REGISTRE PUBLIQUE D'ACCESSIBILITE

ESPACE DES ARTS ET DE LA CULTURE

DIAGNOSTIC D'ACCESSIBILITE DES BATIMENTS ERP

CENTRE CULTUREL CHEMIN DE LA FONTANETTE 06 410 BIOT

Obstacle critique n° **C14**

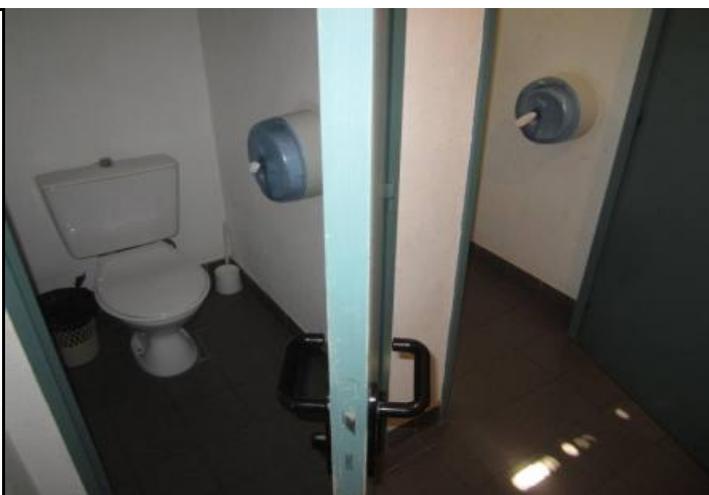
Absence de sanitaire adapté à tous

Utiliser le sanitaire adapté préconisé en C16.1.

Obstacle critique n° **C15**

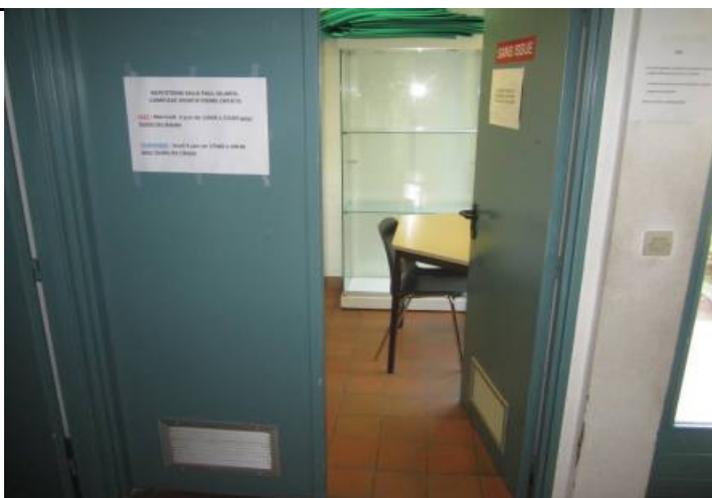
Largeur de passage inférieure à 77 cm

L = 65 cm

Remplacer le bloc-porte existant par des vantaux tiercés, avec largeur de passage minimale réglementaire sur l'ouvrant principal.

Obstacle critique n° **C16.1**

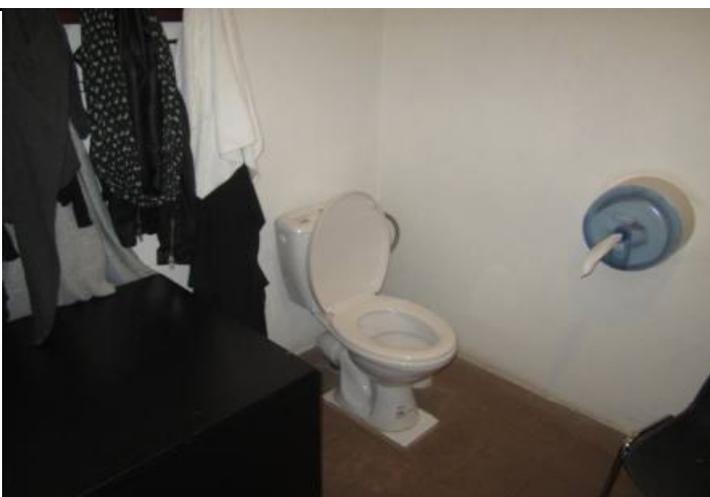
Sanitaire adapté non réglementaire

Modifier le sanitaire adapté existant selon le tableau ci-dessous.

- cuvette (hauteur entre 45 et 50 cm),
- barre coudée (hauteur comprise entre 70 et 80 cm et distance comprise entre 35 et 40 cm de l'axe de la cuvette),
- installer une poignée de tirage sur la porte du sanitaire adapté à tous.

Obstacle critique n° **C16.2**

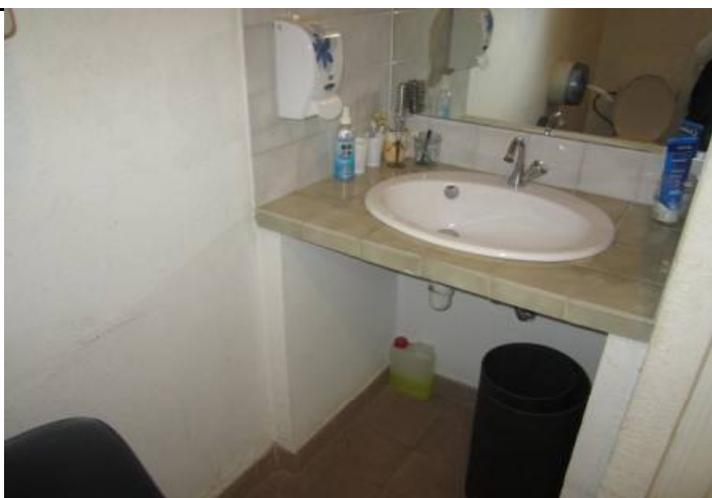
Profondeur utile sous lavabo inférieure à 30 cm

Remplacer le siphon existant par un siphon décentré, de façon à avoir une profondeur minimale sous le point d'eau de 30 cm.

Obstacle critique n° **C21.2**

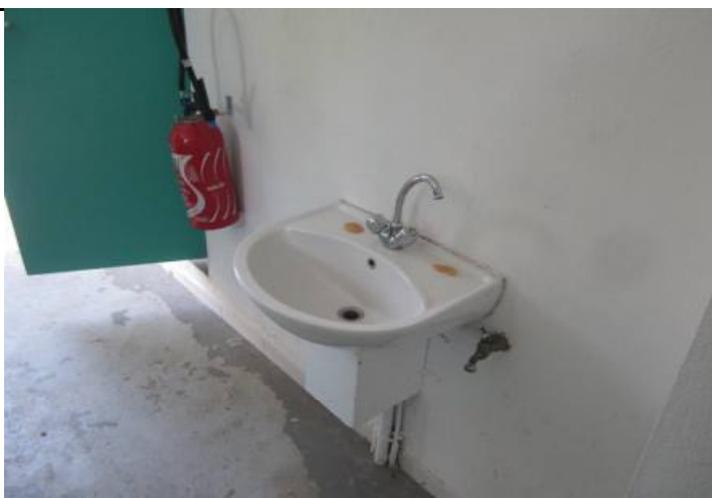
Description
**Robinetterie non préhensible
Profondeur utile sous lavabo inférieure à 30 cm**

Remplacer le siphon existant par un siphon décentré, de façon à avoir une profondeur minimale sous le point d'eau de 30 cm.

Changer la robinetterie existante par une de type mitigeur avec levier long.
